监 理 通 知 单

工程名称：智慧能源偏关 9.95 万千瓦风电项目

编号：PGFD-ZL-ZHJL-034

事由：关于升压站生产控制楼屋面保温问题施工事宜

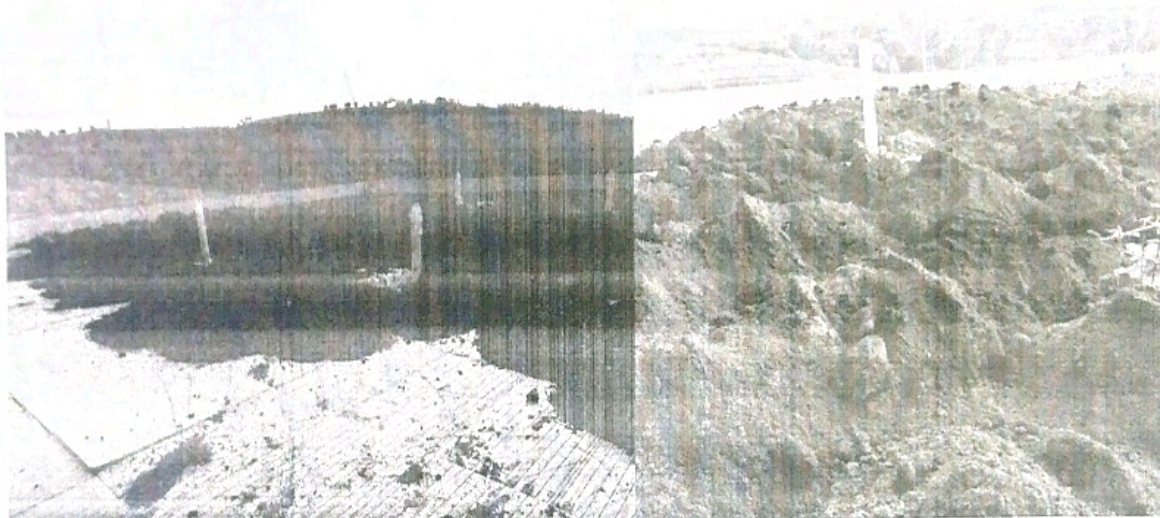
- 1、监理现场巡视检查发现，进场保温材料挤塑板没有进行见证取样送检。
- 2、屋面找坡所用的煤灰渣材料 and 水泥配合比不符合要求，煤灰粒径有过大的，保证不了工程质量。要求施工单位接到通知立即整改。

以上问题要求施工单位在 1 日返工整改，整改完成报业主项目部、监理项目部复查，并书面回复，经验收合格后方可继续施工。
